SERVICE-INFO

Diferențe de ordin vizual ale fuliei de alternator cu sistem de rolă liberă 535 0218 10

535 0218 10

Fig. 1: Versiunea de producție

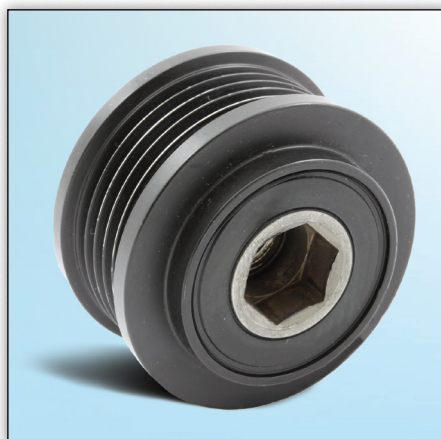
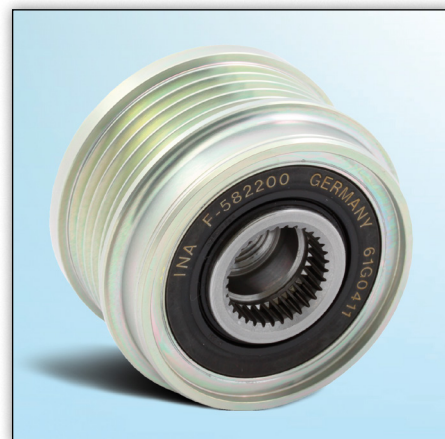
Două versiuni diferite de fulii de alternator cu sistem de rolă liberă pot fi montate pe autovehiculele menționate mai sus.

Fig. 1 prezintă fulia de alternator cu sistem de rolă liberă montată de către producător.

Fig. 2 prezintă fulia de alternator cu sistem de rolă liberă produsă de Departamentul post-vânzare al Schaeffler Automotive.

Cele două fulii respectă întocmai specificațiile tehnice și diferă doar în ceea ce privește aspectul.
